Licitación Pública de la Obra:

**“REMODELACIÓN, PUESTA EN VALOR Y AMPLIACIÓN S.A.M.Co. HERSLIA –
HERSLIA – DPTO. SAN CRISTÓBAL”**

Se comunica por este medio a los Señores Oferentes de la Licitación de referencia, que se han recibido una serie de consultas, cuyas preguntas y respuestas se detallan a continuación:

Según plano a-11 se detalla en las referencias: ri2 revestimiento interior 3 en 1 + pintura hasta el cielorraso; Ri4 revestimiento interior vinílico hasta cielorraso sobre revestimiento 3 en 1.

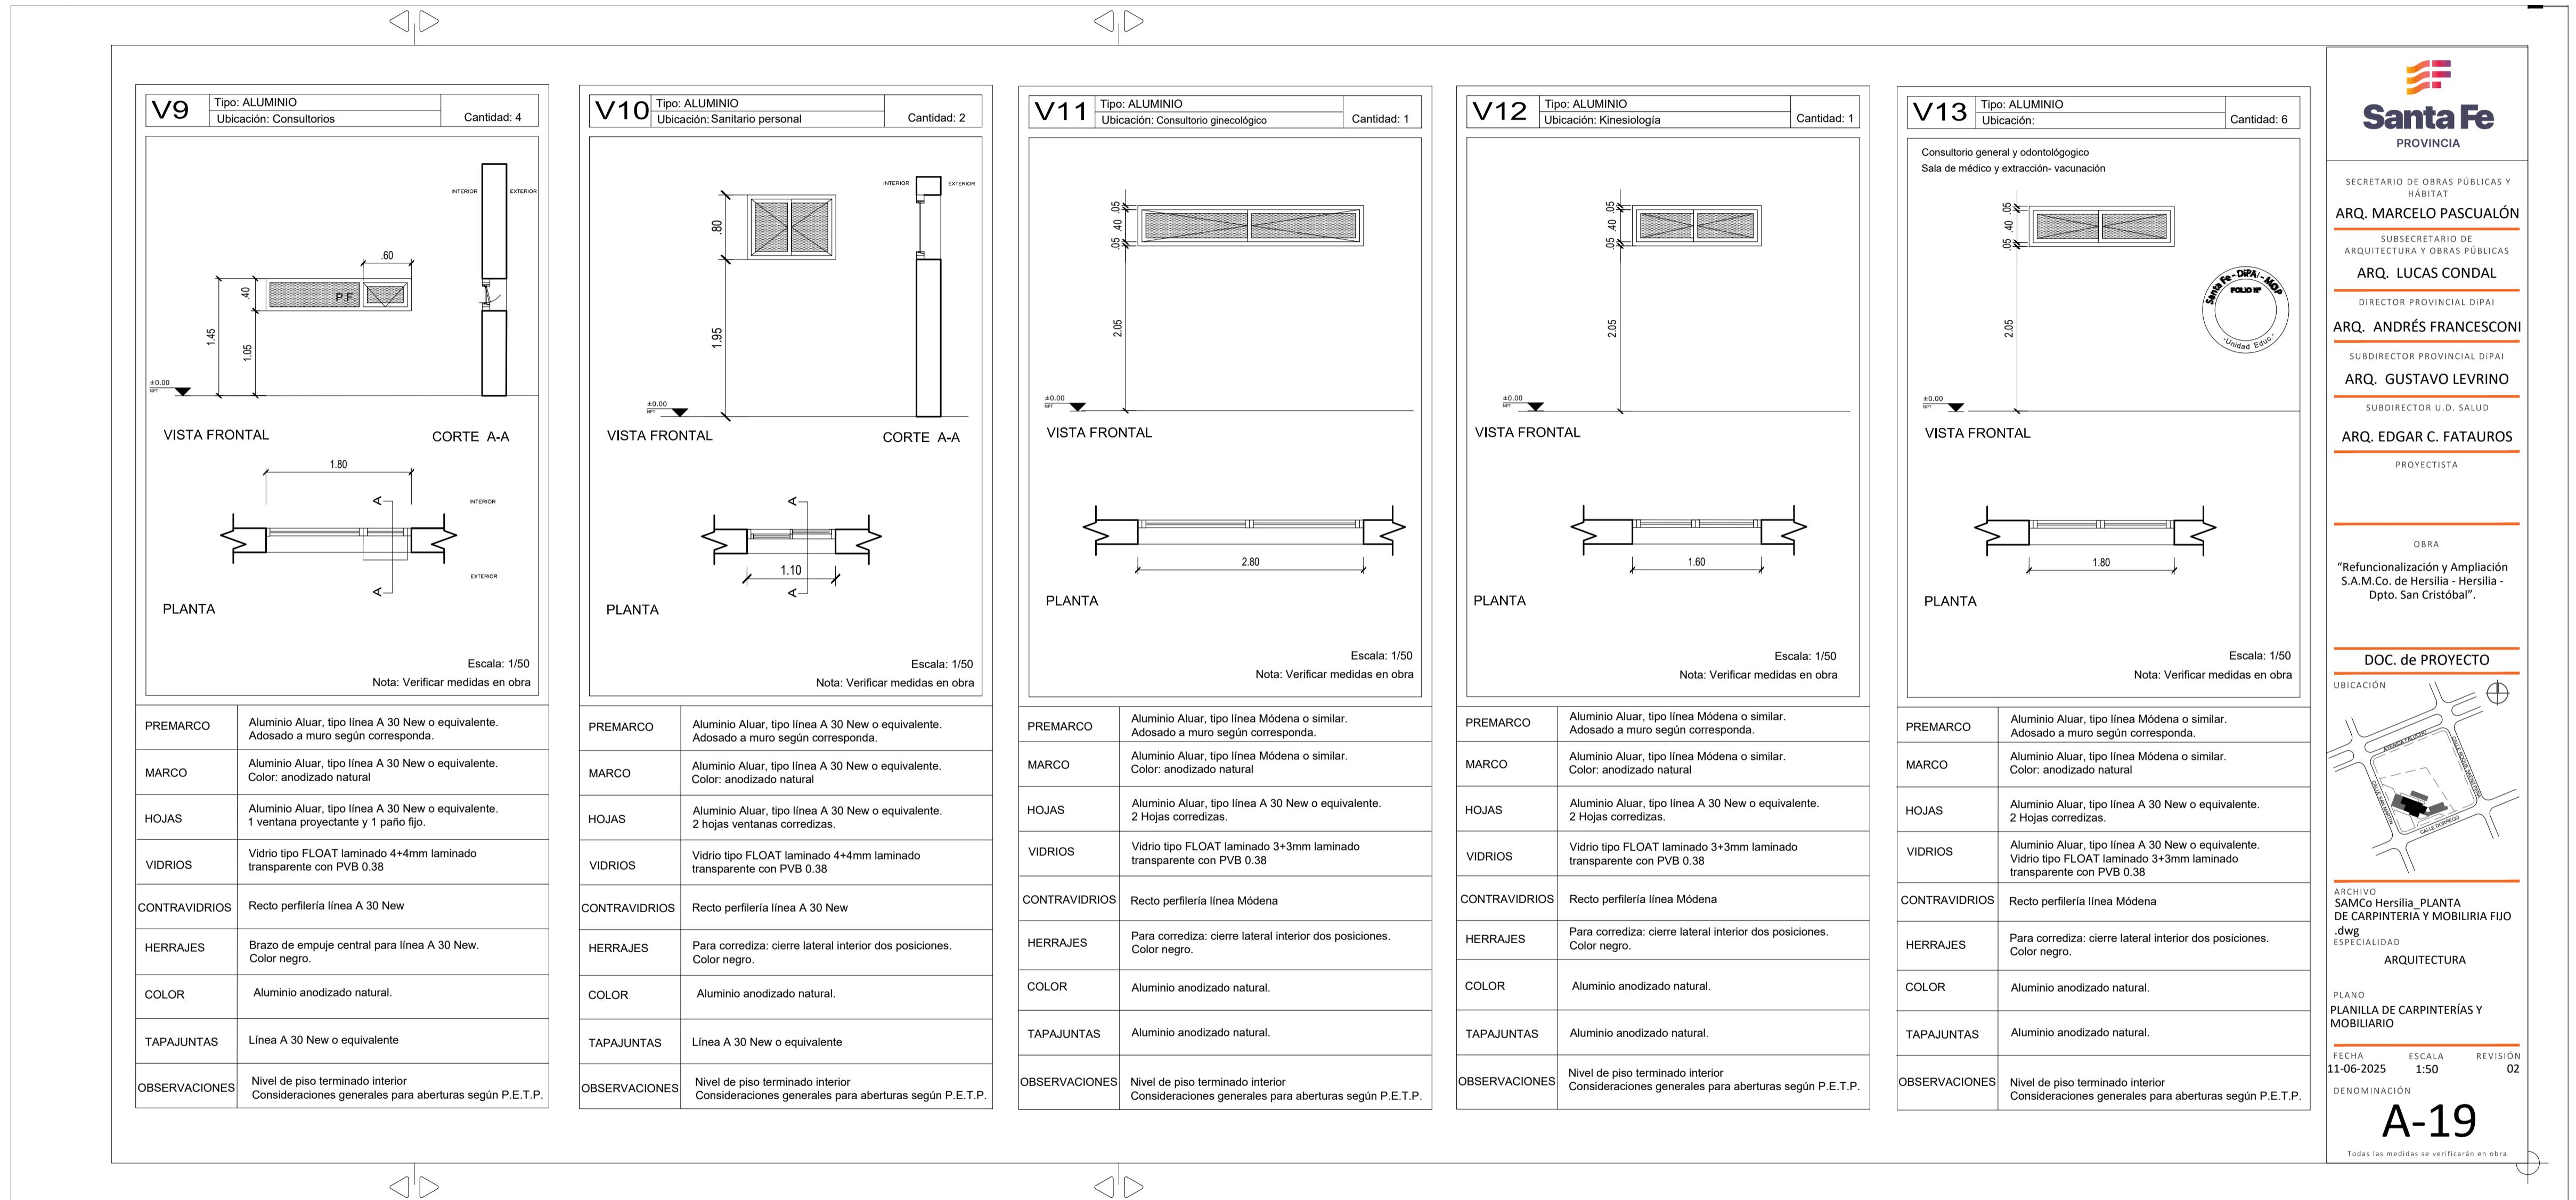
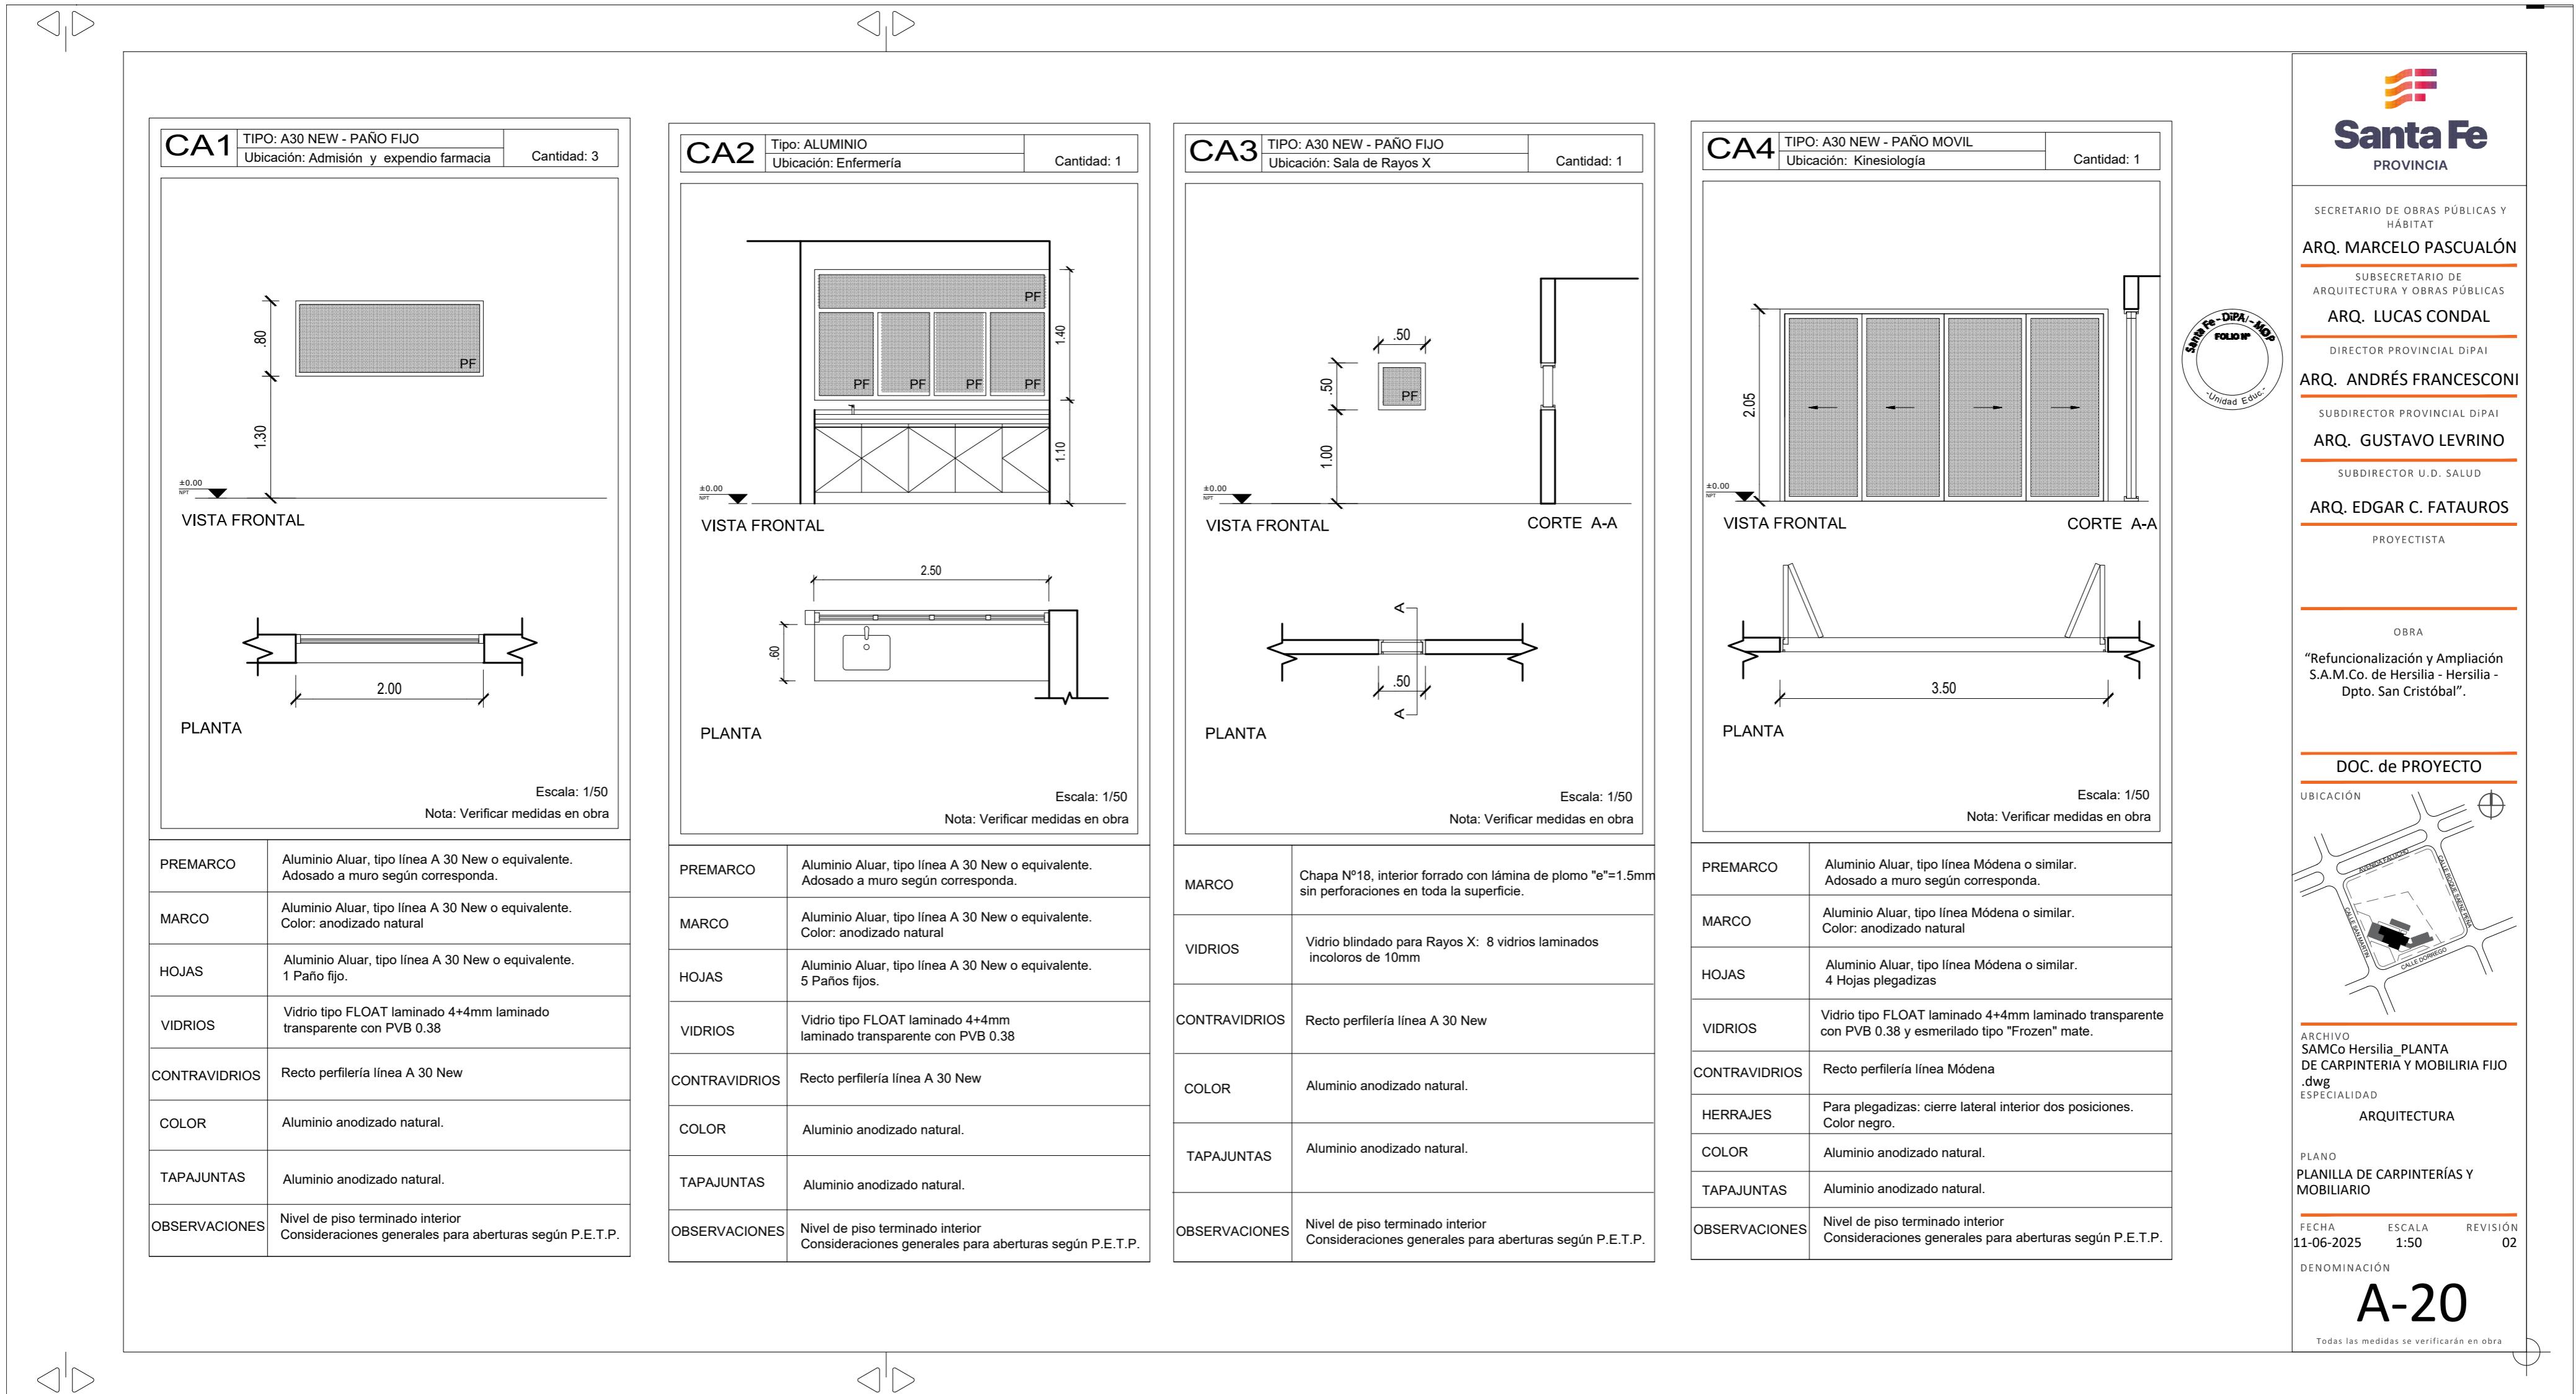
La consulta es si deben ejecutar los revoques tradicionales, impermeable, grueso y fino o se deberán ejecutar revoques monocapa como indican las referencias.

Respuesta: La referencia de terminación indicada en el Plano A-11 como Ri2 refiere al revoque interior completo: Azotado impermeable (Ítem 7-1); Revoque grueso (7-2); Revoque fino a la cal (7-3); Pintura interior (13-2); Zócalos graníticos (9-6).
